工程指示 / 要求簡箋(E.I.)

工程指示編號：EI / 4191 / 21

工程名稱：亞皆老街中電

工程項目：大樓幕牆鋁料 臨時橫料和窗框料

名稱	170x50x5mm 鋁通	制圖	LHR	2020.8.22	修改	A
材料	X85825	複核	-	-	日期	2020,10,29
顏色	UCT806812XL-3	批准			圖號	J852-CW-T01

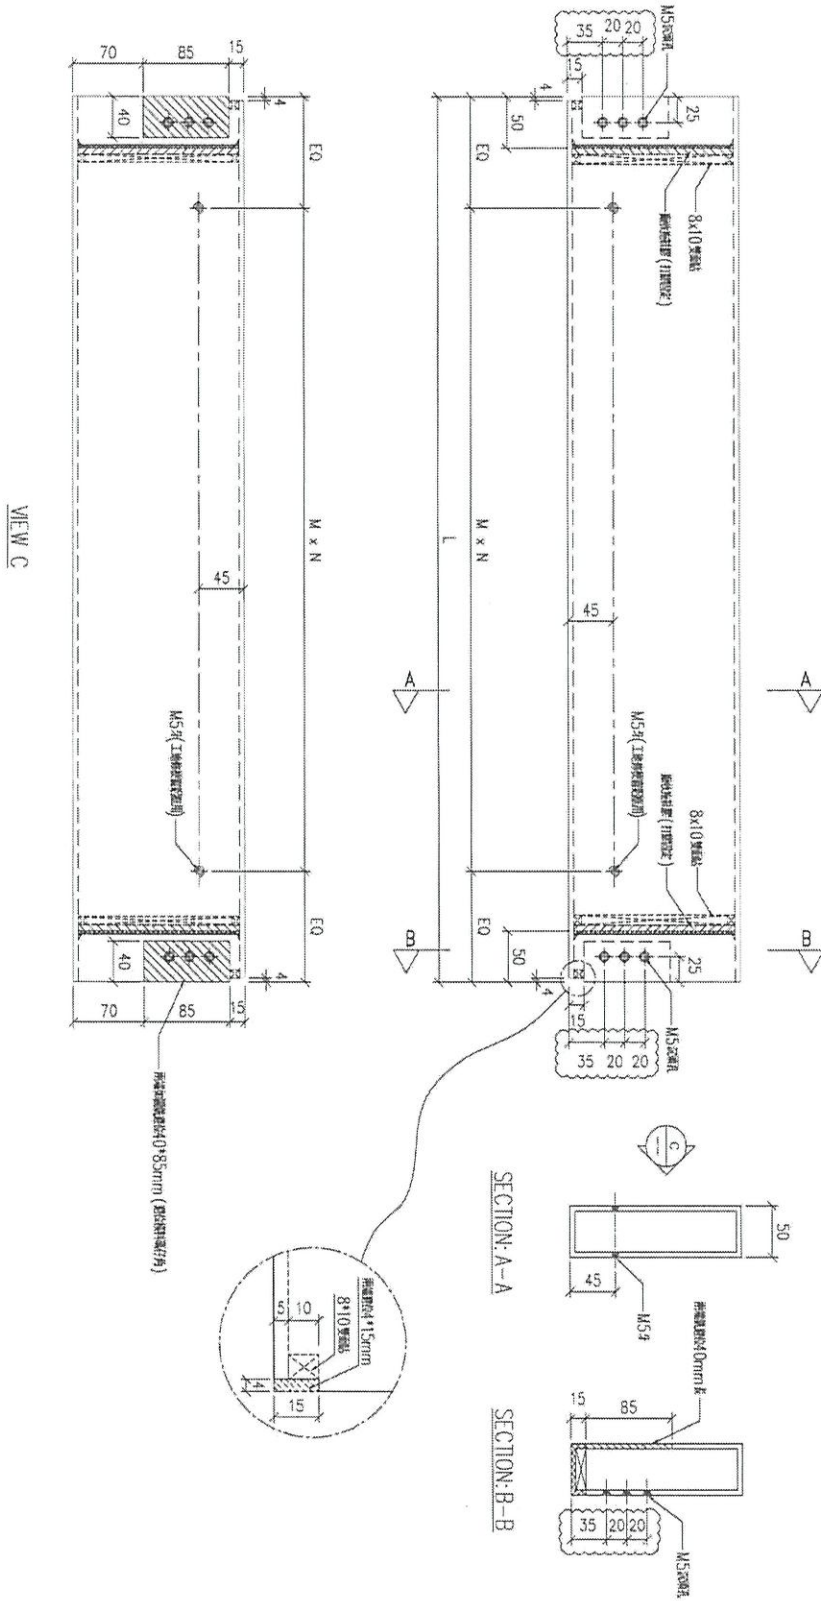
但鋁料 X85825 和 X85769 未及回廠。 需要臨時橫料和窗框料

1. 請使用 100x50x3 接駁 成橫料 代替 X85825

数量: 1	材料: 详见本图附表	表面处理: UC1B06812AL-3	工程名称: 亞皆老街
日期: 2020.09.26	校核: MSH	审核:	單元編號: 详见附表
Rev:			图号: ASS-UN03A

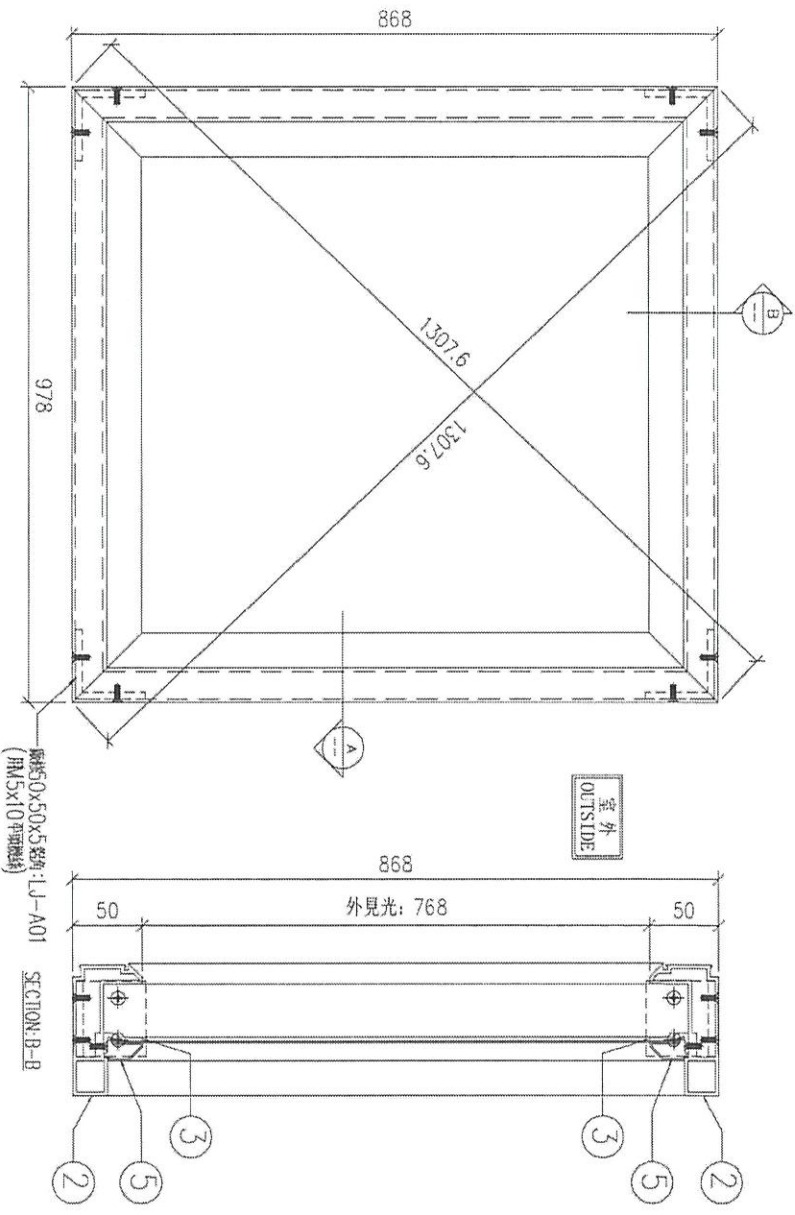
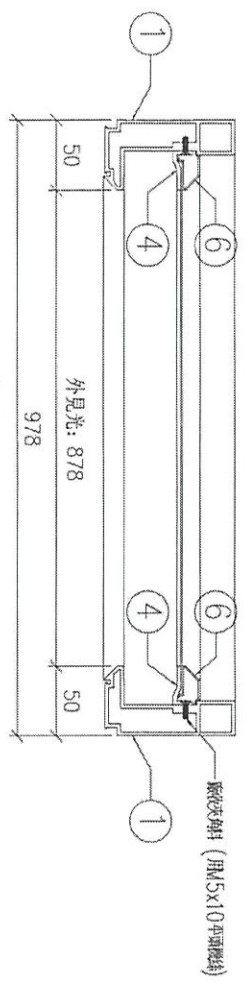
2. 使用任何 70 窗框料 代替 X85769 組框 4 個 (UN13,14 各 2 個)
